改善箇所説明図

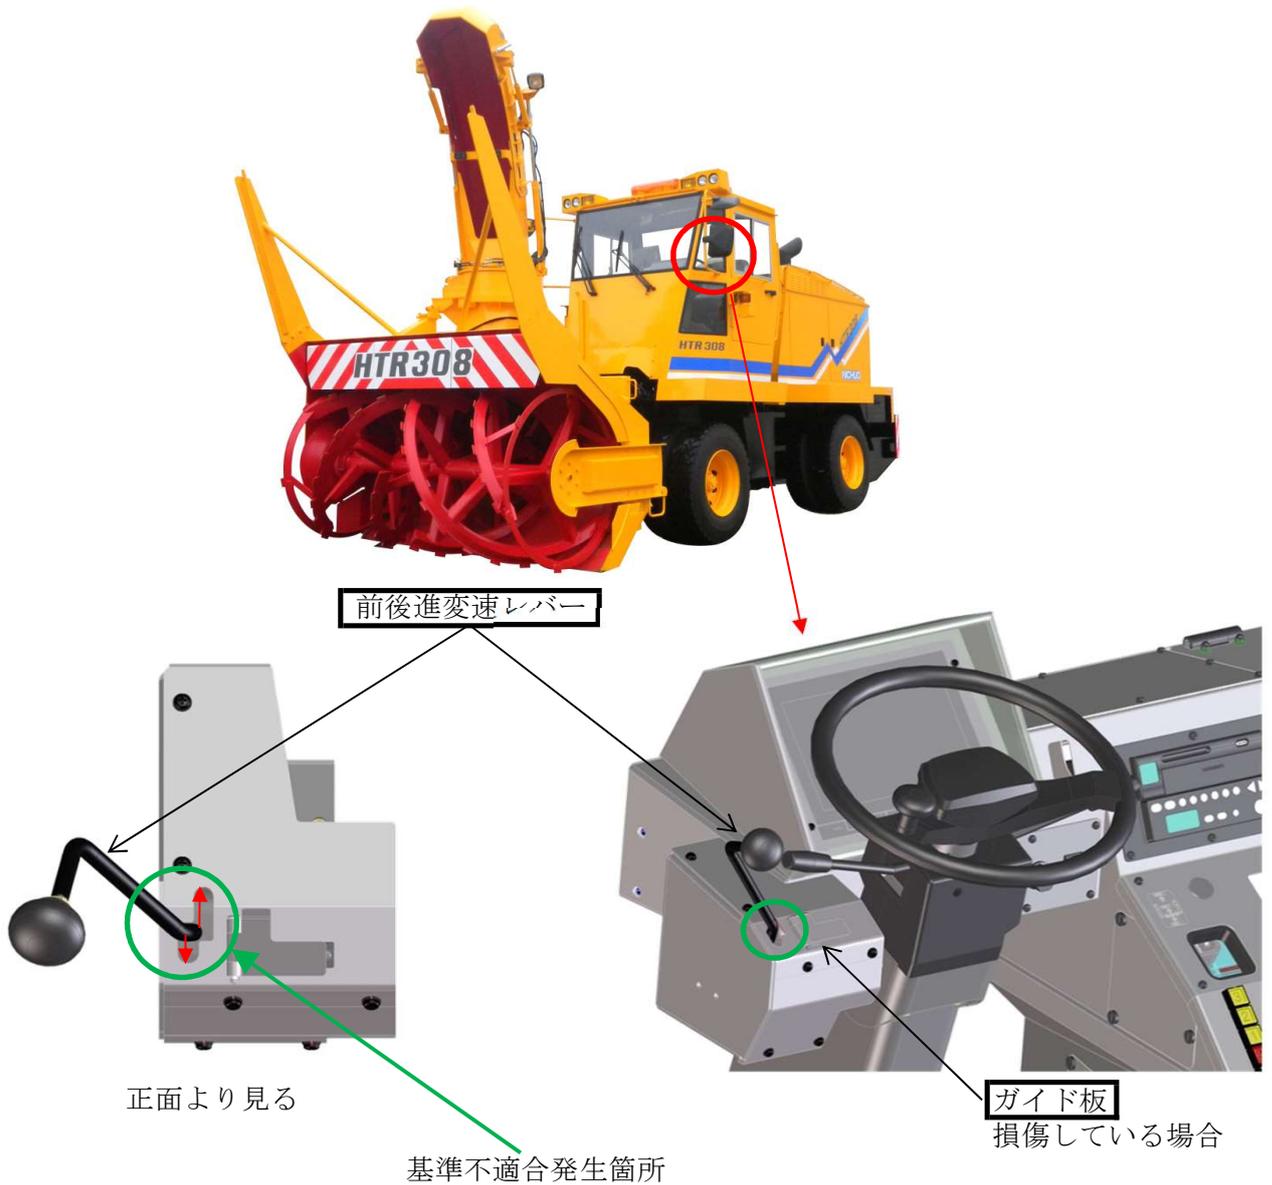
ロータリ除雪車の操縦装置において、前後進変速レバーの強度が不適切なため、そのまま使用を続けると、接触部が摩耗し、最悪の場合、前後進変速レバーが折損し、前後進操作が出来なくなるおそれがある。

全車両、前後進変速レバーを対策品に交換する。
なお、ガイド板を点検し、損傷している場合は新品に交換する。

識別： 改善実施済車は、レバーガイド板に白ペイントを塗布する。
